PREFET DES LANDES

REGIE DES EAUX DE MONT DE MARSAN

Station d'épuration de Jouanas

Rapport de présentation au CODERST

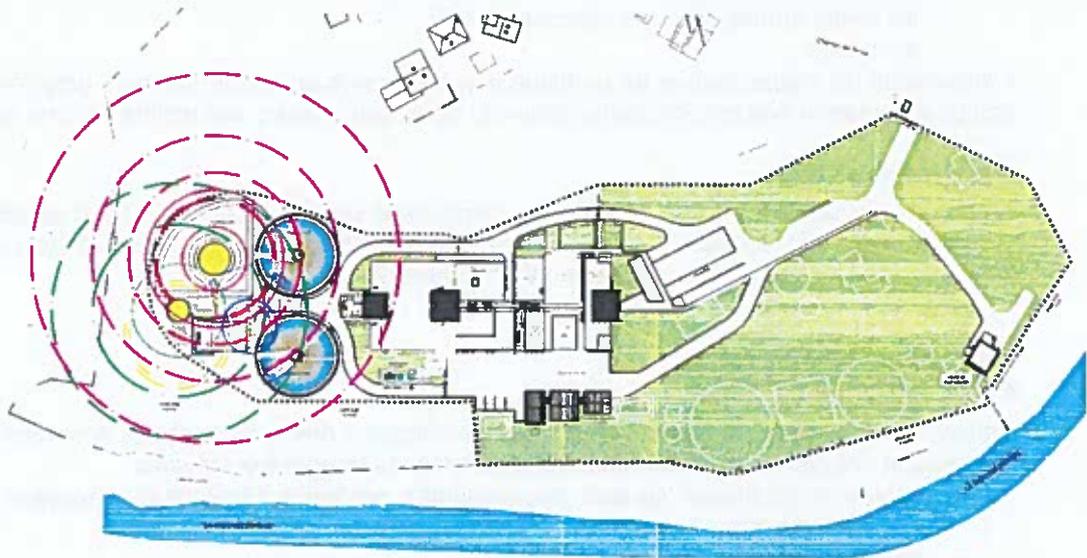
Il ressort des modélisations effectuées que les zones d'effets associées aux phénomènes dangereux sortent des limites du site, jusqu'à une distance maximale de 150 m du digesteur (zone des bris de verre – seuil 20 mbar), l'explosion du digesteur à vide étant le phénomène majorant.

4 habitations seraient impactées par des phénomènes de bris de verre. La zone des effets irréversibles (50 mbar) atteint la parcelle du riverain le plus proche au nord, sur quelques mètres (voir plan ci-dessous, sur lequel sont représentées les différentes zones, jusqu'à la zone des effets irréversibles).

Le projet se situe donc dans la zone d'acceptabilité. Toutefois, compte tenu de la présence d'un impact à l'extérieur du site, la maîtrise de l'urbanisation autour du site doit être assurée, afin de ne pas exposer les populations. A cette fin, un document spécifique sera élaboré à l'attention des services en charge de l'urbanisme.

PLAN D'EPANDAGE DU DIGESTAT
 Unité de digestion des boues
 de JOUANAS

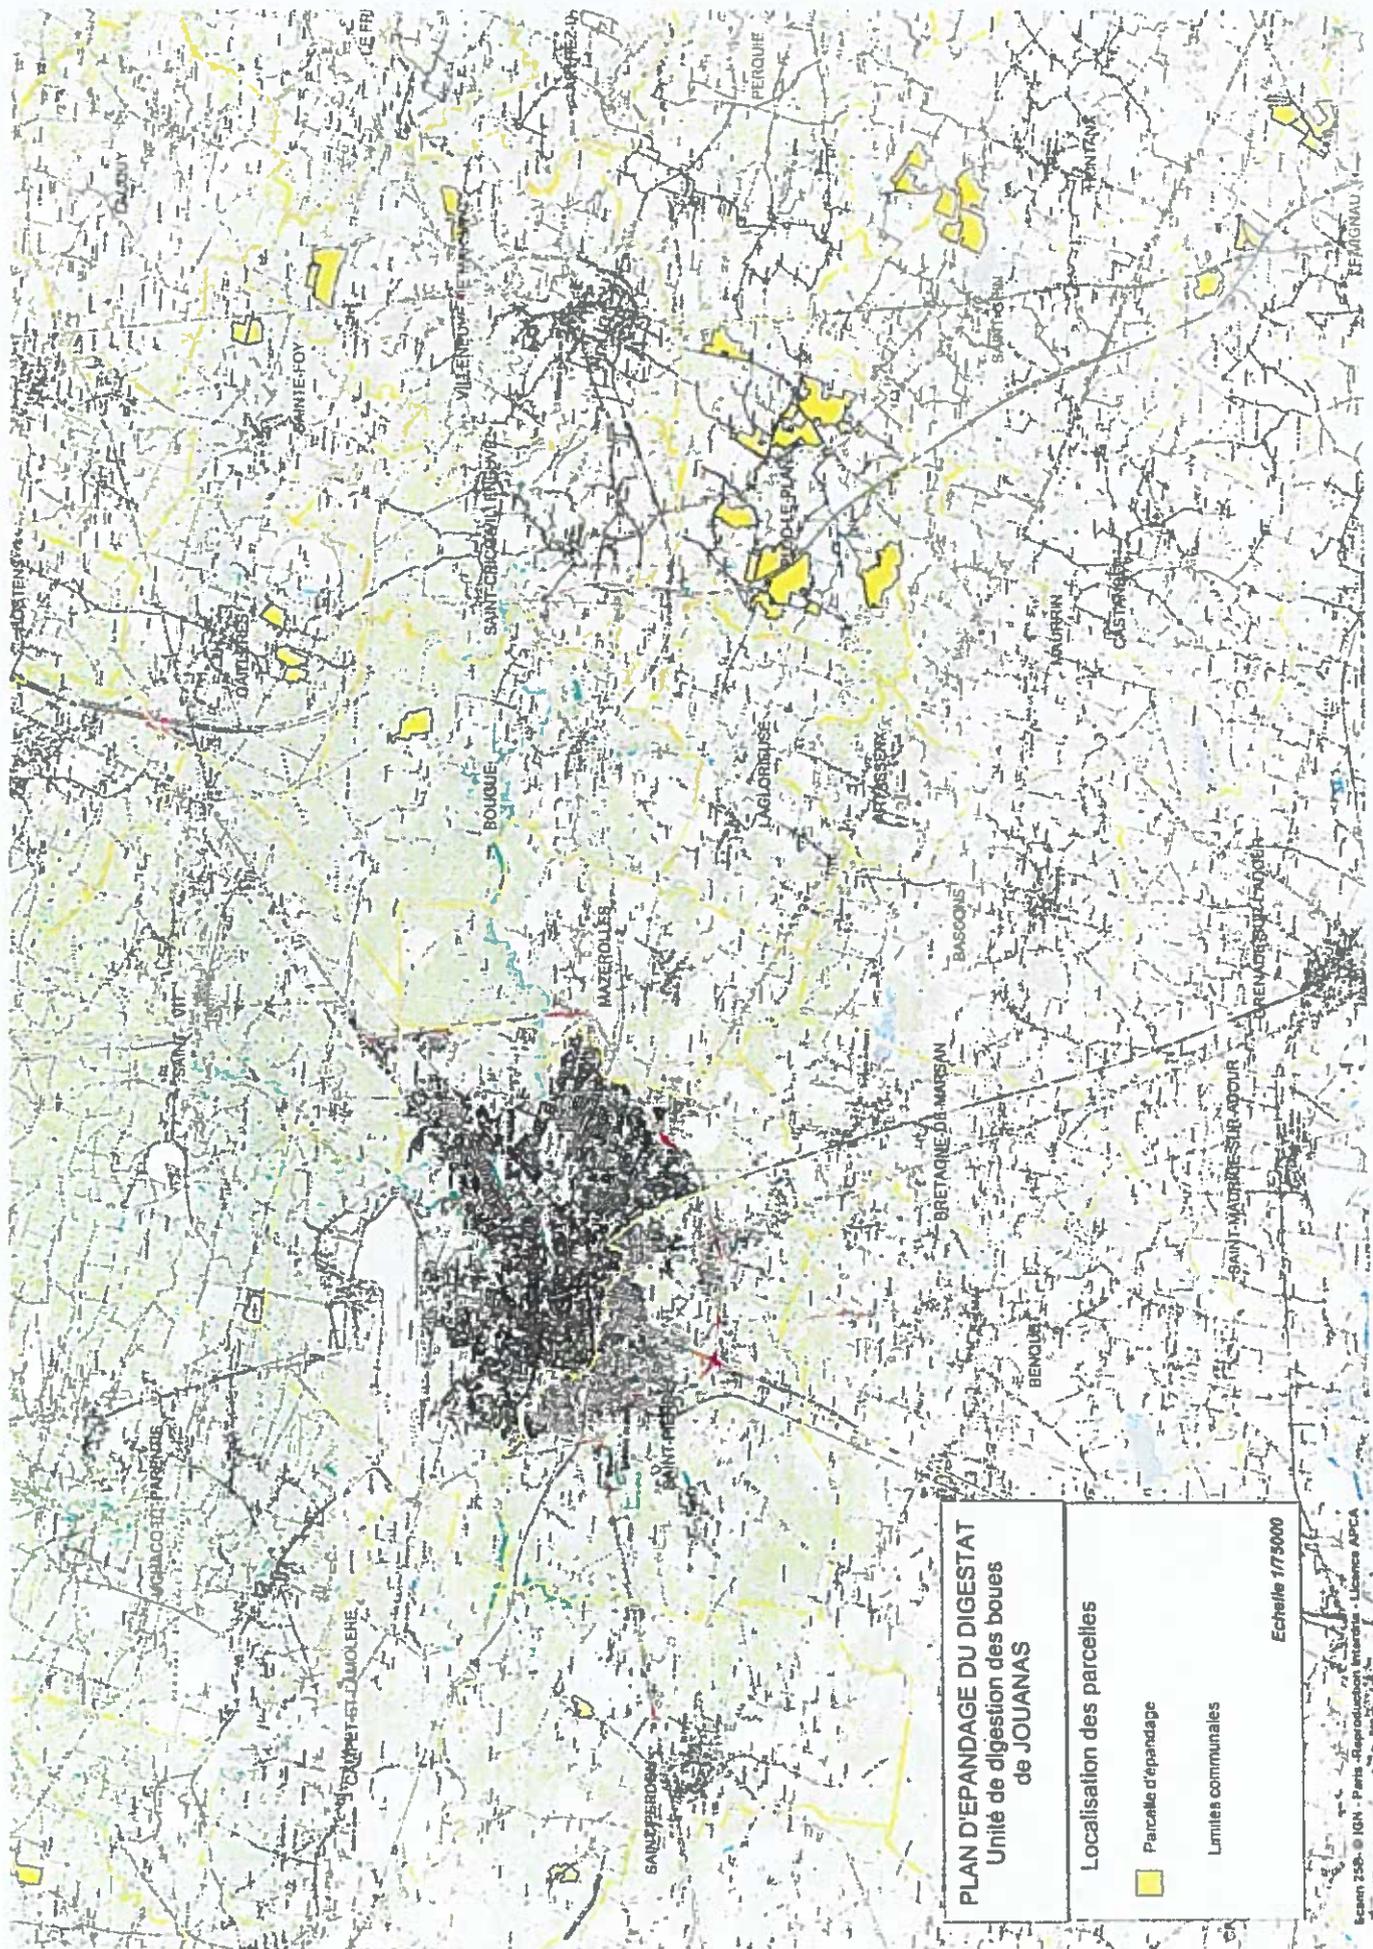
- même si le risque de contamination est faible, il serait préférable d'exclure du plan d'épandage les parcelles situées dans les périmètres de protection éloignés des captages d'eau potable de Gaillères et St Gein
- le hangar du stockage des boues est situé sur la parcelle AK, et non AL comme indiqué dans le dossier
- le programme d'action régional en vue de la protection des eaux contre la pollution par les nitrates a été mis à jour par l'arrêté préfectoral du 12/07/2018

Les parcelles concernées par les périmètres de protection éloignés sont les parcelles 1-1, 3-7, 5-1, 5-2, 5-4, 5-5, 5-6, 5-32 et 5-33. Elles représentent une surface totale de 107 ha, soit 1/5 de la surface totale du plan d'épandage. L'arrêté préfectoral de protection du forage de Gaillères (en date du 07/07/2009) conditionne les épandages à la réalisation d'une étude d'impact, démontrant l'innocuité de ceux-ci. En regard des études réalisées, l'ARS a validé le fait que les parcelles situées au sein du périmètre de protection soient conservées.

Le forage de St Gein (Arbouts) est classé en captage environnemental dit "Grenelle" par le SDAGE Adour-Garonne. L'arrêté préfectoral de protection étant ancien (26/10/1993), nous proposons que la parcelle concernée (3-7) ne soit pas retenue pour le plan d'épandage.
